平成 21 年度中部地方ダム等管理フォローアップ委員会 年次報告 (平成 20 年)  
 図 4 - 3 音響測探による横断面形状の変化 (平成 10 ~ 20 年)

## 4 - 2 治水効果の検証

図 4 - 6 ブランケットを含む堤防の断面図

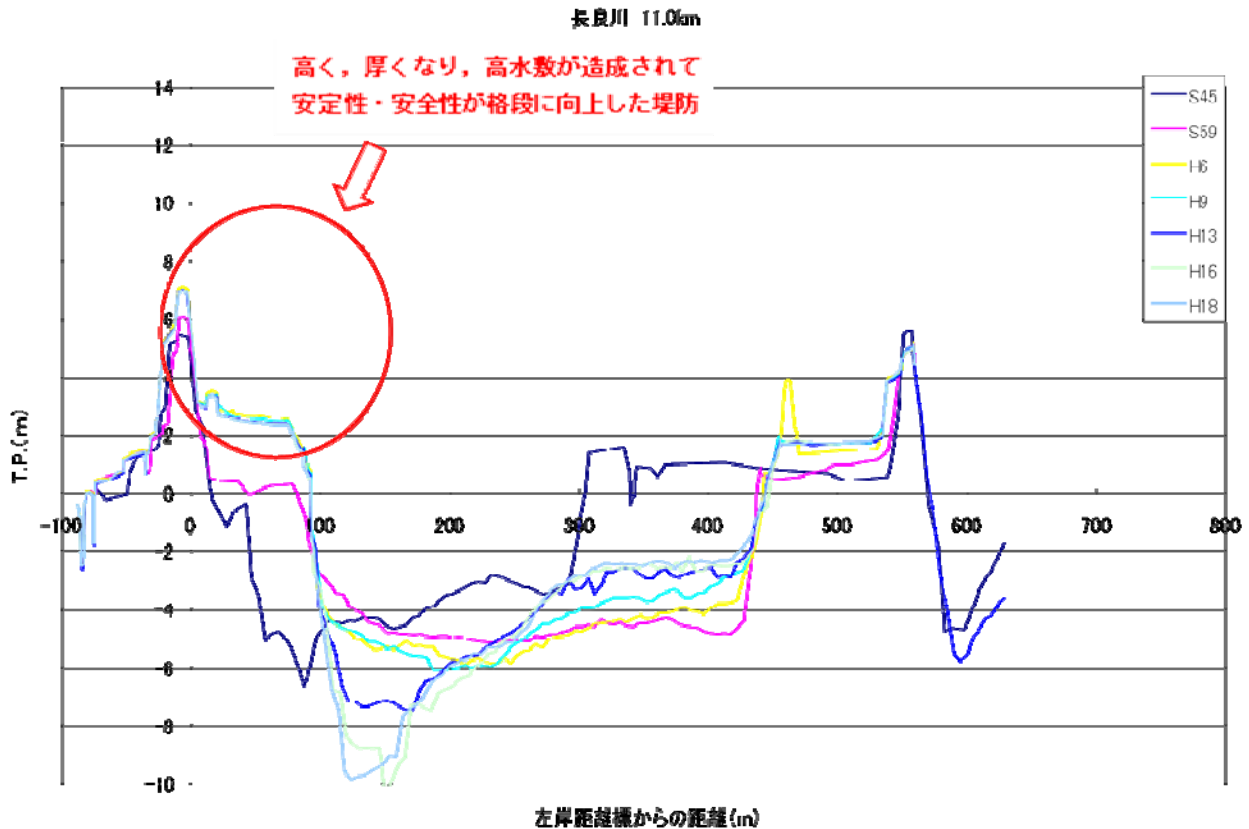
全体的な地盤沈下は堤体前面の水深を深くさせ、その構造が脆弱となる。ブランケット造成前と造成後で、堤防を含む河道横断面図(図 4-6)より、ブランケットの造成によって、規模の適切性は別として、堤防の安全度の向上にはつながっている。

しかし、浚渫によるブランケットの造成は、河道内の土砂移動であり、河積を増大させるものではない。それどころか、長良川河口堰に関する技術報告(平成 4 年 4 月 建設省河川局 建設省土木研究所 水資源開発公団) p1-16 でも述べられているように、粗度を増加させるものであり、別途、河積の増加が必要となってしまうものである。長良川の 1972 年(昭和 47 年)の浚渫計画の変更で約 700 万  $m^3$  の河積増加が必要となったのは、そのためである。

結論として、長良川 25 km地点より下流に設けられたブランケットは、河口堰による平水位の上昇による漏水に対応する対策として設けられたものであり、河口堰ができた後の漏水対策としては妥当であったが、もし河口堰が計画されなければ、河口堰なしで可能な浚渫と地盤沈下、砂利採取の結果、堤防前面の水深が深くなって、構造が脆弱になったとしても、その対策は通常の高水敷、あるいは別の工法で対応可能であり、このような大規模なブランケットは必要ではなかったと考えられる。

図4-7 浚渫によるピーク水位の低下

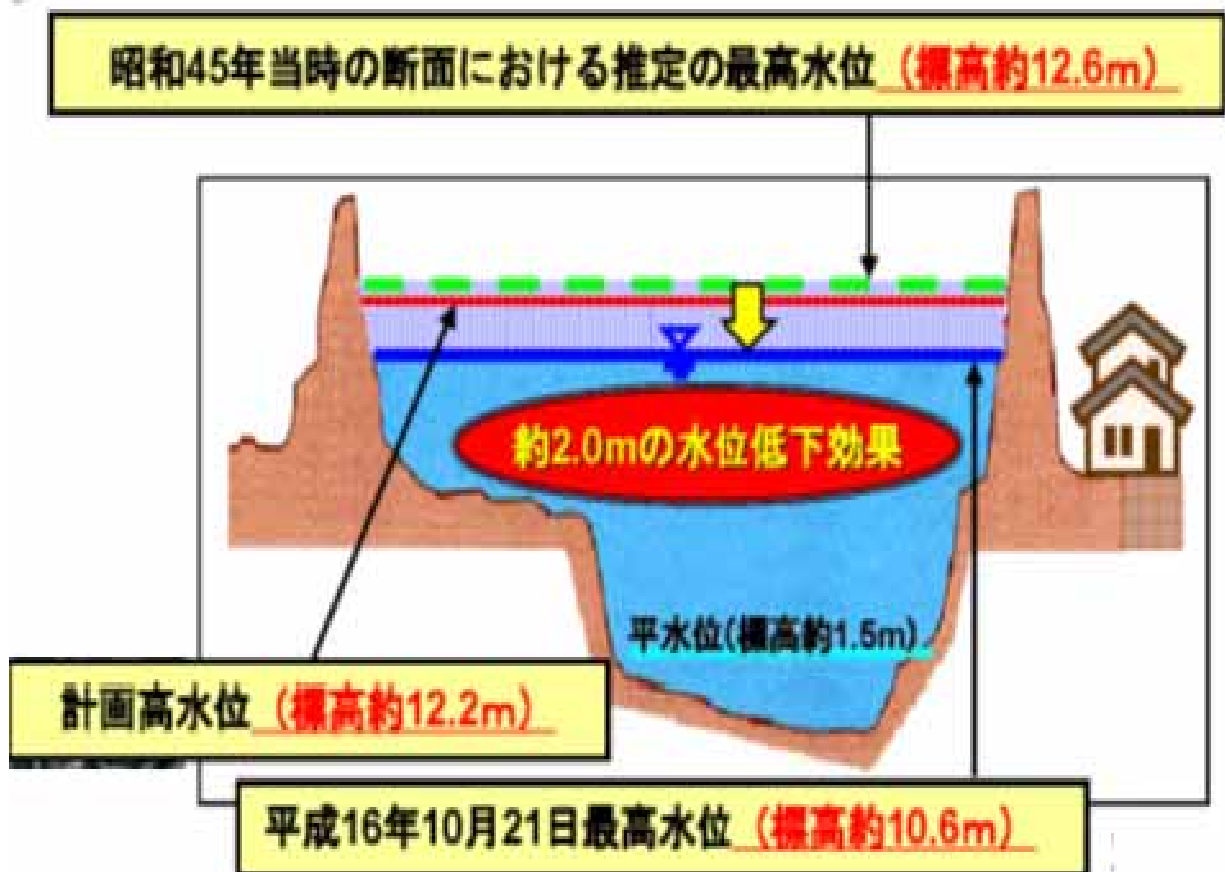
1970 年（昭和 45 年）断面推定水位と 2004 年（平成 16 年）洪水の実績最高水位と比較して 2m の水位低下効果があった（図 4 - 7）。

また、の図4-7では1970年（昭和45年）断面の図4-8では1972年（昭和47年）断面を用いており、浚渫の効果を述べるうえでの整合性がはかられていない。

一連の浚渫が1971年度(昭和46年度)から開始されていることから、28年間にわたる浚渫全体の効果を検討するために、その直前の1970年(昭和45年)時の河床形状を使ったとしても、地盤沈下および砂利採取による影響を明記していないことは不適切であると言わざるを得ない。浚渫前の河床として、図4-7では1970年(昭和45年)を用い、図4-8では1972年(昭和47年)の河床を用いるなど、整合性もとれていない。

事業者は、図 4 - 7 および図 4 - 8 において、地盤沈下や砂利採取あるいは潮位の影響に触れることなく、すべてが浚渫によるものであるかのような錯覚をもたらす説明をしており、到底受け入れられるものではない。出水時にはかなりの埋戻しがあつたことを考慮すると、河口堰の建設理由とされた浚渫が本当に必要であったかはきわめて疑わしいと言わざるを得ない。

図 4 - 8 氾濫注意水位以上の継続時間の短縮

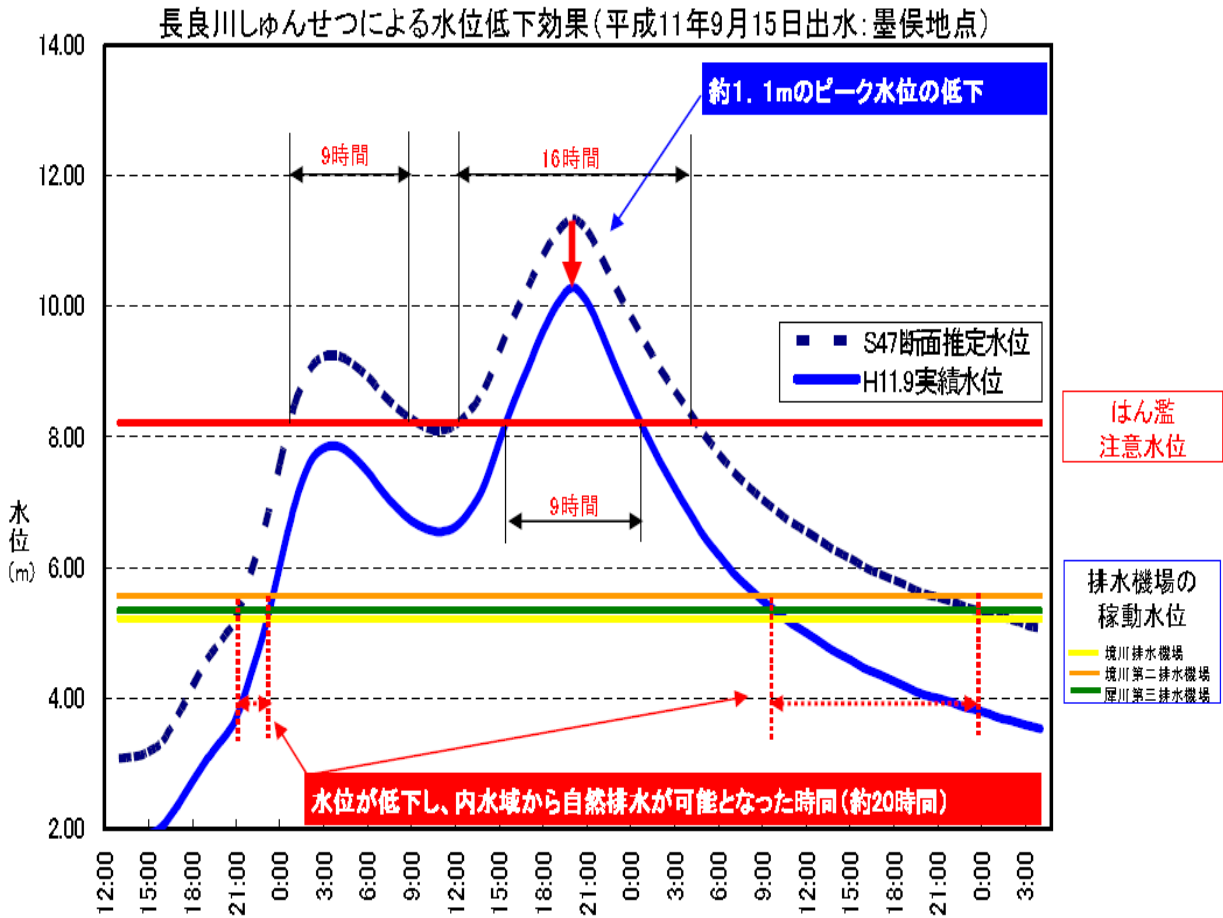
1972年（昭和47年）断面推定水位と1999年（平成11年）洪水の実績水位と比較してピーク水位については約1.1mの低下、氾濫注意水位以上の継続時間については16時間の短縮があった（図4-8）。

図4-9 浚渫前後の水位比較

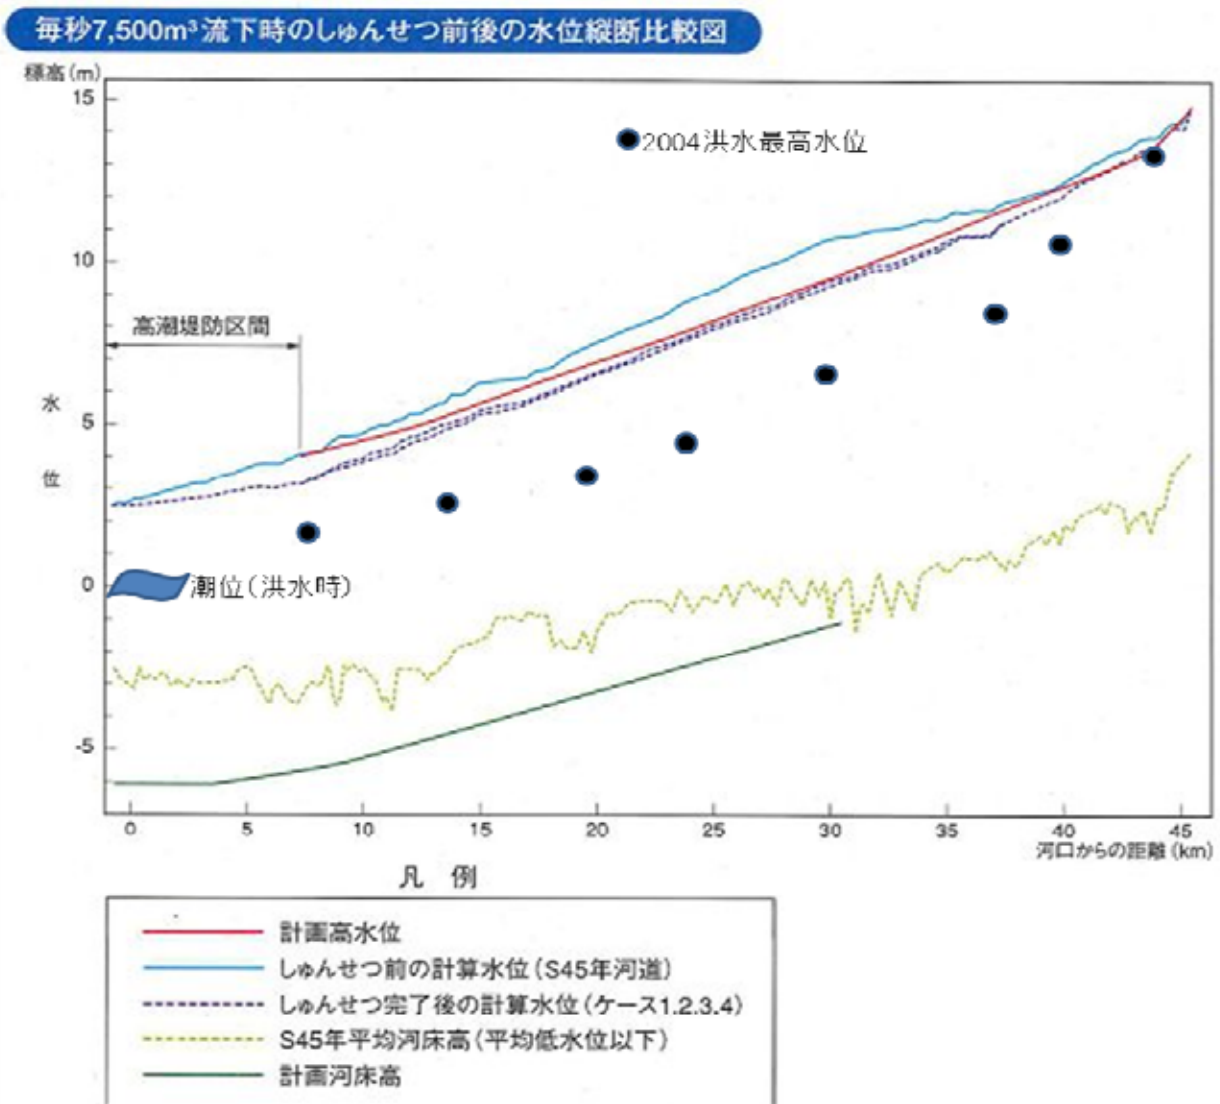
図4-9(浚渫前後の水位比較)では、計画河床にすれば、水位が計画高水位を下回るこ

とが示されている。同じ基準で比較するならば、計画河床における計算水位を観測水位と比較して、所定の効果が得られているかを検証すべきである。河床が大きく変動している長良川について、河口堰本体着工後から現在までの間の浚渫の効果を示すのに、地盤沈下が進行中で河床がまだ高かったころの1970年(昭和45年)あるいは1972年(昭和47年)の河床を用いた計算水位を実績降雨での観測水位と比較し、それをまるで河口堰本体着工後から現在までの間の浚渫の効果であるかのように、すなわち、地盤沈下や砂利採取あるいは潮位によるものも含んだ水位低下をすべて浚渫によるものであるかのように示していることは、長良川河口堰の必要性を過大にみせかけていることになり、不適切である。

長良川河口堰を必要としたような大規模な1988年(昭和63年)以降の浚渫の効果を評価するに当たっては、例えば浚渫工事の最終段階に近い1988年(昭和63年)時の河床形状ベースにして洪水の流下シミュレーションを行うことが、より適切である。仮にそうした

ことを行えば、より低下した洪水水位が推算されることが考えられる。

なお、2004 年（平成 16 年）の台風 23 号による出水は墨俣地点でのピーク流量が約 8000m<sup>3</sup>/s と当時の計画高水流量 7500m<sup>3</sup>/s を上回る大洪水であったが、表 4 - 6 及び図 4 - 9 に併示されるように、長良川の各水位観測所における最高水位はいずれも計画高水位を下回っている。最高水位時付近の潮位は -0.19 ~ 0.39m であり、計画高水流量時の水位計算に用いられる出発水位（朔望満潮位 + 高潮による偏差）の約 2.5m に比べると 2.1 ~ 2.7m 低く、これが最高水位に大きく影響していると思われる。

図 4 - 10 浚渫による塩水の遡上

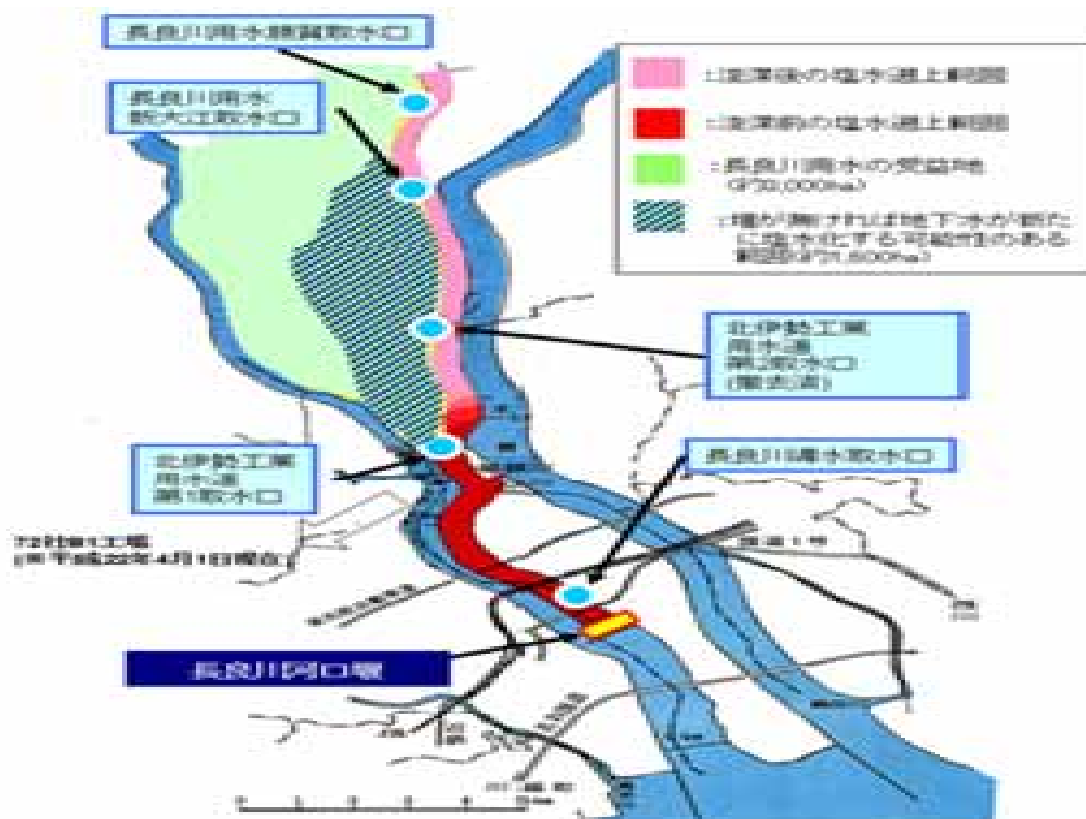
事業者側の当初の予測では、25km 付近の塩化物イオン濃度は 6,000mg/L であった（長良川河口堰に関する技術報告, 1992）。事業者の模式図（図 4 - 10）では、30 km 付近まで塩水が遡上することになっている。ただし、そのような遡上が起きるのは小潮と 30m<sup>3</sup>/s（おおよそ 355 日流量）と重なったときの満潮(潮位 TP0.64m)時であり、一年のうちの数日程度である。

事業者の示す模式図は、あくまで模式図であり、長良川の河床は模式図のようにはなっておらず、形状は不規則なうえ常に変化している。河口堰建設後も堆積物が既に蓄積しており、現在の河床の三次元的な構造に即して、塩水がどこまで遡上するかは不明である。

第一に、木曽川、揖斐川に比して、図 4 - 12 のように、浚渫を行ったために、河床が低くなっただけになったからである。図 4 - 10 も浚渫河床によって塩水の遡上を予測している。
